# Bebauungsplan W-85-00 "Burgstraße / Friedrichstraße"

## Zusammenstellung der Stellungnahmen und Anregungen

Stand 29.06.2022

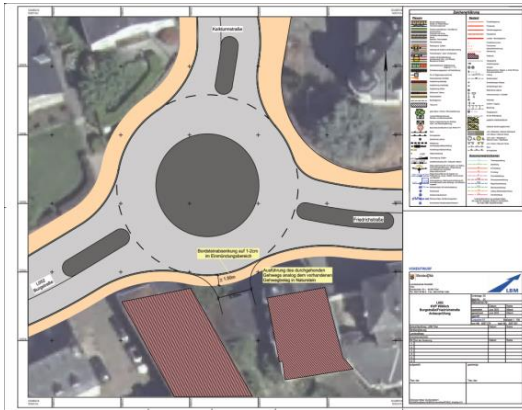
Dem Bebauungsplan können wir, bezogen auf das Erschließungskonzept, in der vorliegenden Form nicht zustimmen. Eine Ein- und Ausfahrt im unmittelbaren Kreuzungsbereich des Kreisverkehrsplatzes kommt nach unserem Dafürhalten — ohne nähere Betrachtung im Rahmen eines Verkehrsgutachtens- nicht in Betracht.

Die Darstellung der Erschließung im Bebauungsplan ist unzureichend für eine abschließende fachliche Beurteilung.

Die Angelegenheit wurde erneut geprüft und mit den Investoren besprochen. Anbei erhalten Sie einen Plan, der konzeptionell die Anforderungen an eine Zufahrt zum Kreisverkehrsplatz darstellt. Die Beachtung der Grundsätze der Planung sind Voraussetzung für die geplante Anbindung.

Darüber hinaus ist die Zufahrt für den Begegnungsfall PKW/PKW auszubauen, sowie eine Lichtsignalanlage (Ampel) zu installieren. Der aus dem Kreisverkehr einführende Verkehr ist dabei grundsätzlich zu bevorzugen, ausführende Fahrzeuge dürfen nur auf Anforderung eine Grünphase erhalten. Vor der Lichtsignalanlage ist ein Aufstellbereich mit einer Länge von ca. 15 m erforderlich, um die Gefahr eines Rückstaus in den Kreisverkehr zu minimieren. Um Fußgängern ein sicheres Queren der Zufahrt zu ermöglichen, ist der Gehweg ohne Unterbrechung fortzuführen. Weitere Details der Planung sind in der Ausführungsphase mit dem LBM Trier sowie der zuständigen Straßenverkehrsbehörde einvernehmlich abzustimmen.

Ungeachtet dessen wurde die Leistungsfähigkeit der Anbindung des geplanten Vorhabens an den Kreisverkehr zwischenzeitlich gutachterlich geprüft und bewertet, mit dem Ergebnis, dass der Kreisverkehr ausreichend leistungsfähig ist, den durch die künftigen Bewohner entstehenden Zusatzverkehr in den Spitzenstunden sowohl vormittags (Qualitätsstufe A) als auch nachmittags (Qualitätsstufe B) aufzunehmen. Auch die bautechnischen Anforderungen und die Sicherheit weisen aus Sicht des Gutachters keine Defizite auf.

In dem Schreiben vom 13.06.2022 wird seitens des Landesbetriebes Mobilität Trier die grundsätzliche Zustimmung zur Anbindung an den Kreisverkehr unter entsprechenden Rahmenbedingungen erteilt. Diese Rahmenbedingungen gilt es bei der weiteren Projektplanung und der Baugenehmigung zu beachten und die dazu erstellten Unterlagen einvernehmlich mit dem Landesbetriebes Mobilität Trier abzustimmen. Ein entsprechender Hinweis zu den Anforderungen wird in die Planzeichnung aufgenommen. Da der straßenbegleitende Gehweg überwiegend nicht innerhalb des Geltungsbereiches des Bebauungsplanes liegt, sind konkrete Festsetzungen dazu nicht geboten.

Gemäß der Anregung der Kreisverwaltung (siehe Nr. 1) wird zudem in der Planzeichnung der im Geltungsbereich des Bebauungsplanes enthaltene Teil des öffentlichen Straßenraumes nicht wie bisher als Verkehrsfläche besonderer Zweckbestimmung „Gehweg“, sondern in der Fassung zum Satzungsbeschluss als öffentliche Verkehrsfläche festgesetzt. Die Grundzüge der Planung bleiben davon unberührt.
